Estudo de Impacte Ambiental da Unidade Industrial de produção de lixívia e produtos de limpeza em Estarreja

Volume IV - Aditamento

O presente documento consiste no Aditamento ao Estudo de Impacte Ambiental (EIA) da unidade industrial de produção de lixívia e produtos de limpeza em Estarreja.

No âmbito do respetivo procedimento de Avaliação de Impacte Ambiental (AIA), a autoridade de AIA, com base na apreciação efetuada pela Comissão de Avaliação (CA), após apreciação técnica da documentação recebida considerou indispensável a apresentação de elementos adicionais para efeitos de conformidade do EIA.

Figura 1- Traçados dos *pipelines* de água e de hipoclorito de sódio.

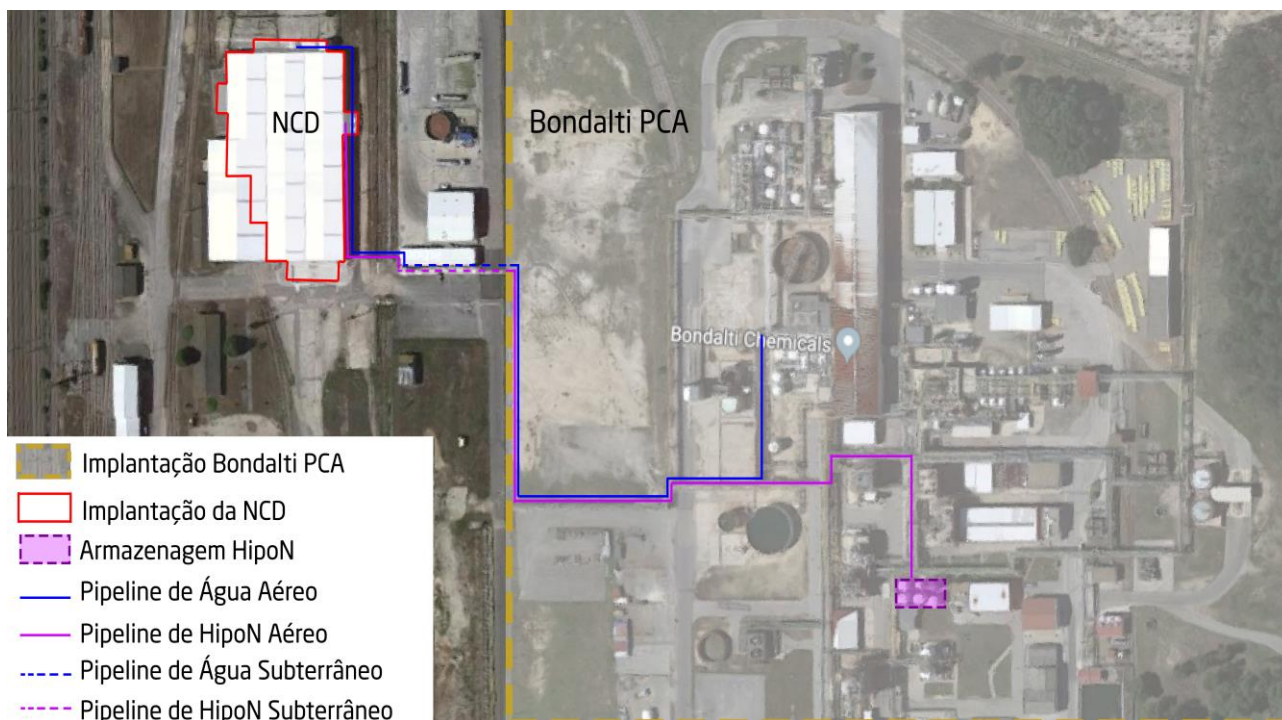
1.4. Apresentar planta com o traçado do *pipeline* de hipoclorito, e com o traçado do *pipeline* de água, em que sejam visíveis os limites do estabelecimento.

Na Figura 1 apresenta-se o traçado dos *pipelines* de água e de hipoclorito de sódio entre as instalações da Bondalti e a instalação da NCD.

Figura 2- Fluxograma dos efluentes industriais.

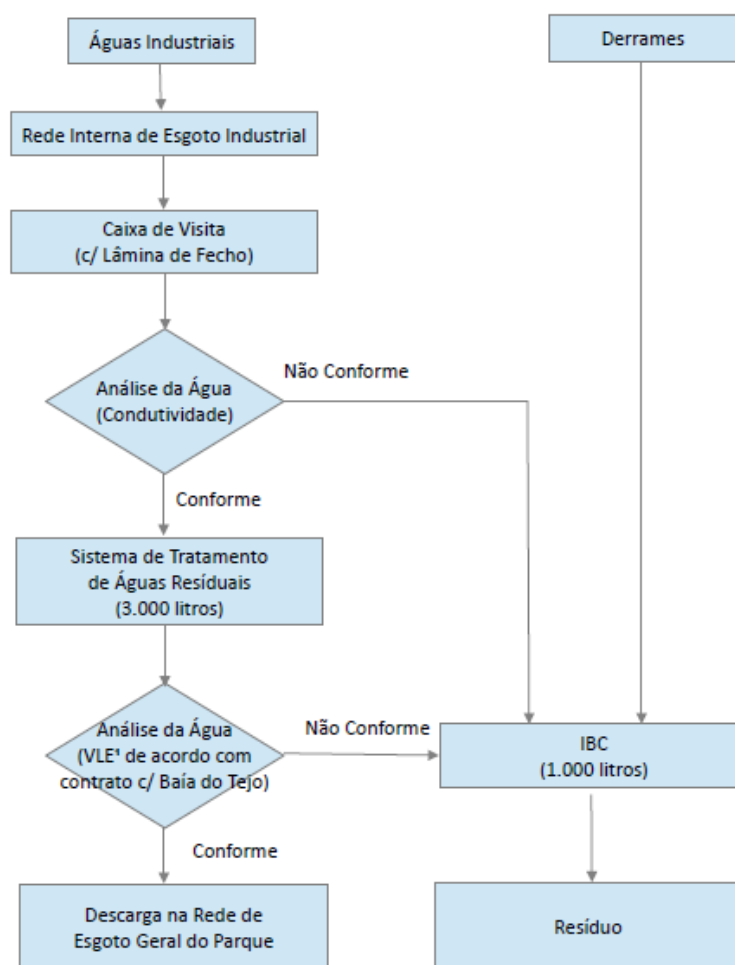
1.7. Identificar o encaminhamento/tratamento previsto para os efluentes gerados no funcionamento (purgas/perdas) e ou em situações de manutenção do sistema/circuitos da instalação.

Dessa forma, antes de existir descarga é efetuado o autocontrolo do efluente para verificar da sua conformidade. Se este não cumprir com o estabelecido no protocolo o efluente passa a ser tratado como resíduo e encaminhado para operador licenciado, tal como apresentado no fluxograma da Figura 2.

Os efluentes suscetíveis de tratamento, têm descarga contida no tanque único de tratamento de águas industriais situado no exterior do edifício com escoamento por ligação à rede geral do Parque de esgoto doméstico/industrial tal como descrito no ponto anterior.

Figura 4 - Processo de recirculação de água associado ao sistema de osmose

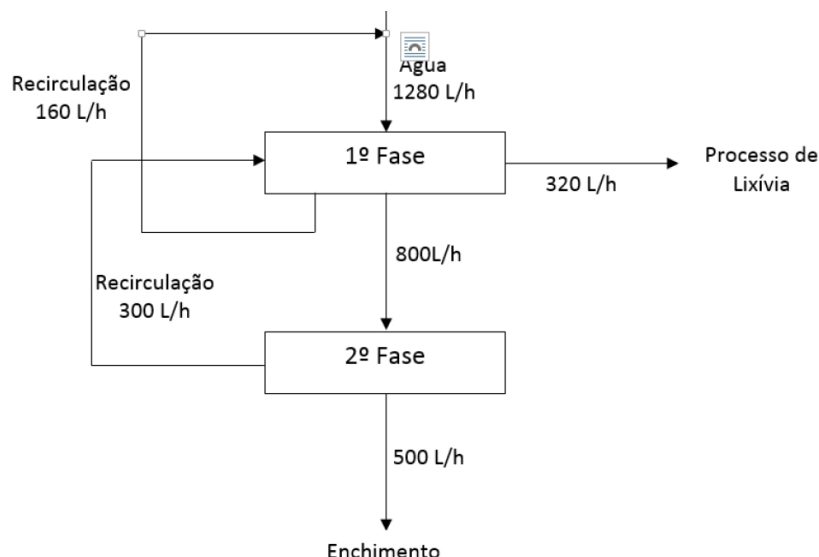
2.1.4. Analisar as perdas efetivas do sistema de abastecimento com que se pretende abastecer a unidade industrial em análise, em termos de gestão eficiente da água. Deve também ser apresentada memória descritiva de eventuais medidas de racionalização dos consumos de água explicitando os respetivos locais de recolha e armazenamento (e respetivos dimensionamentos), clarificando as áreas de processo e ou diferentes utilizações dessa água na instalação e evidenciando os quantitativos a reutilizar (eg. por estimativa).

Destaca-se no entanto a reutilização das águas rejeitadas do processo de osmose inversa no processo de fabricação de lixívia tal como descrito de seguida e sistematizado no fluxograma da Figura 4.

O sistema de osmose para produção de água desmineralizada e composto por dois processos de osmose em série. No primeiro processo, a água é desmineralizada de uma condutividade de 500 – 700 µS para uma condutividade de 30-70 µS. A água rejeitada nesta etapa com uma

condutividade na ordem dos 1600 μS (baixa condutividade), é incorporada no processo de produção das lixívia.

No segundo processo de osmose, a água é desmineralizada de uma condutividade de 30-70 μS para uma condutividade de 0 - 10 μS . Nesta etapa a água rejeitada, com uma condutividade de 100 a 150 μS , é incorporada na primeira fase da osmose, pois a condutividade é menor que a da água de abastecimento.
